REACTIENOTA VOOROVERLEG
BESTEMMINGSPLAN BELEEFCENTRUM AFSLUITDIJK

vastgesteld door B&W d.d.: 6 september 2016
naam bestemmingsplan: Beleefcentrum Afsluitdijk
planidentificatienummer: NL.IMRO.1900.2016westBPbeleefaf-vont

Fig. 8. Impressie van IBA-systeem

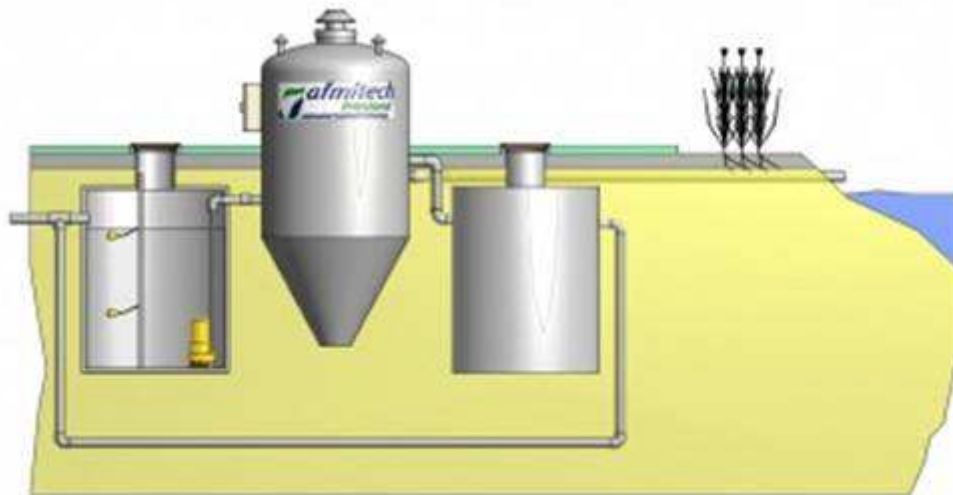
Door de realisatie is mogelijk uitbreiding van het rioolstelsel nodig. In dat geval is het wenselijk contact op te nemen met het cluster Waterzuiveringen van Wetterskip Fryslân.

In het kader van de duurzaamheid wordt een kleinschalige zuiveringsinstallatie gerealiseerd. Het vuilwater van het beleefcentrum wordt via een vetvangput in combinatie met een rioleringszuiveringssysteem (IBA) gezuiverd. Het schone water kan vervolgens worden geloosd in het oppervlaktewater. Deze voorziening wordt aangelegd in de buitenruimte en wel in de directe nabijheid van het beleefcentrum.
